Mission régionale d'autorité environnementale

**Avis en date du 16 février 2018
de la Mission régionale d'autorité environnementale d'Île-de-France
sur le projet de réalisation d'un ensemble immobilier mixte
au droit des anciennes imprimeries du journal *Le Monde*
à Ivry-sur-Seine (94)**

Site d'implantation du projet et périmètre de la ZAC Ivry Confluences – source : étude d'impact

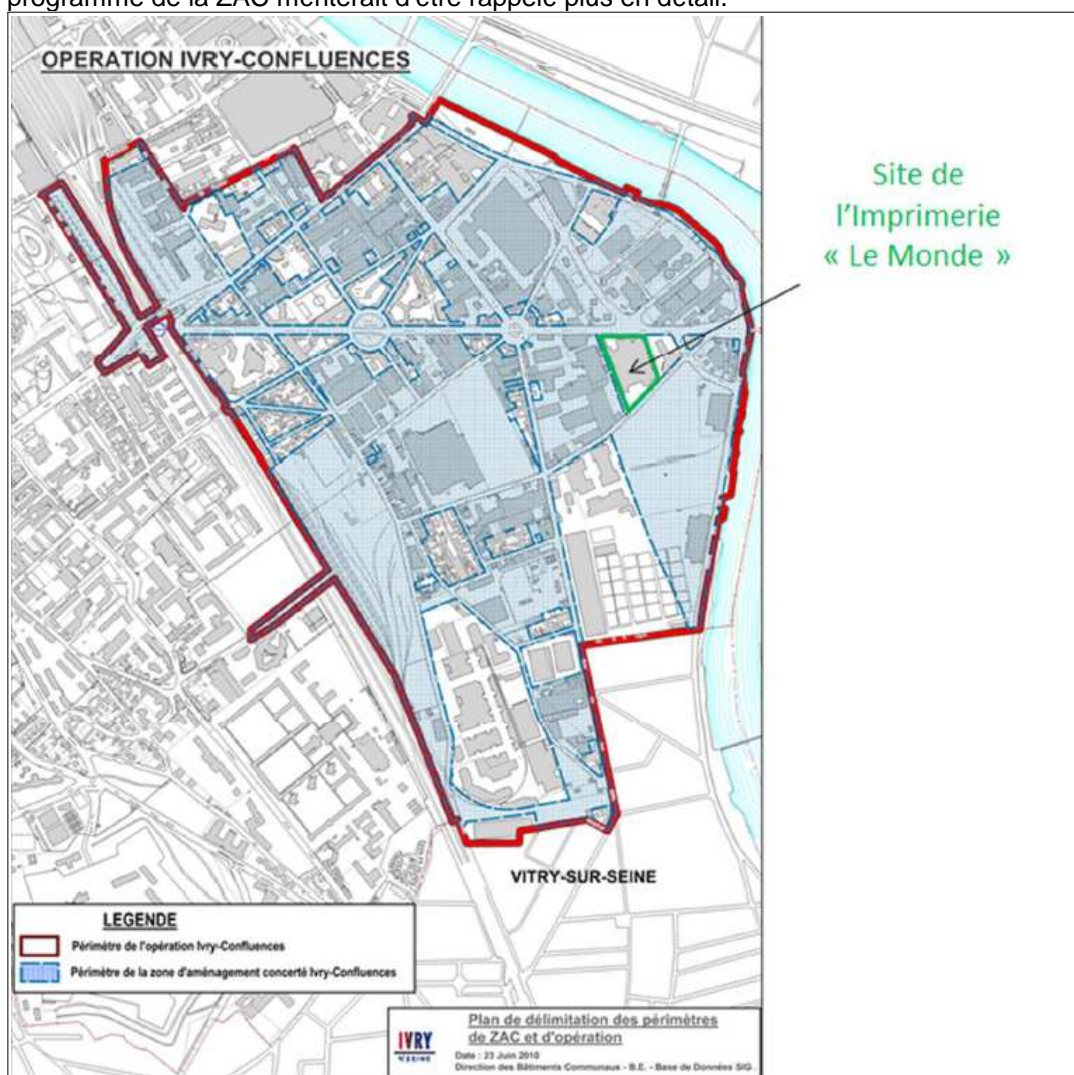
Au sein de l'étude d'impact, la réalisation du présent projet est néanmoins appréhendée en lien avec les orientations de la ZAC. Cette prise en compte de l'aménagement du secteur répond à un enjeu d'intégration du projet dans son environnement urbain. À ce titre, le programme de la ZAC mériterait d'être rappelé plus en détail.

La MRAe recommande de rappeler de manière plus détaillée le programme d'aménagement et de construction de la ZAC.

Vue axonométrique du projet – source : étude d'impact

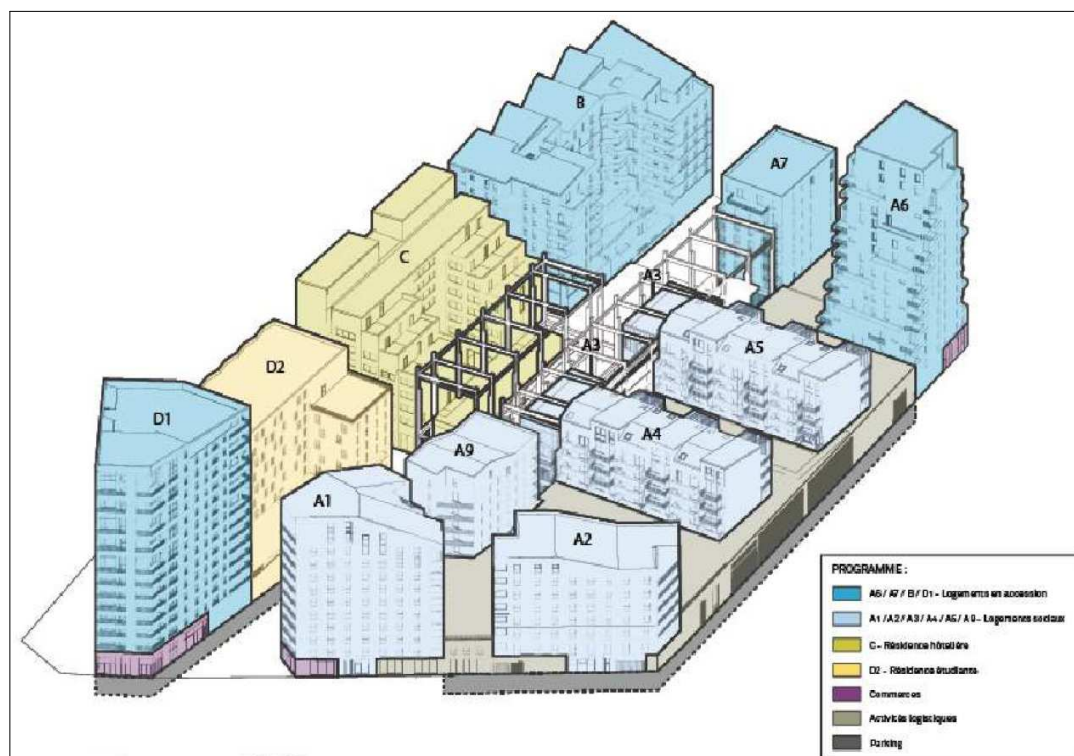
La description des différentes composantes du projet, telle que détaillée pages 319 à 336 de l'étude d'impact, permet d'appréhender de façon claire l'objet concerné par la présente évaluation environnementale².
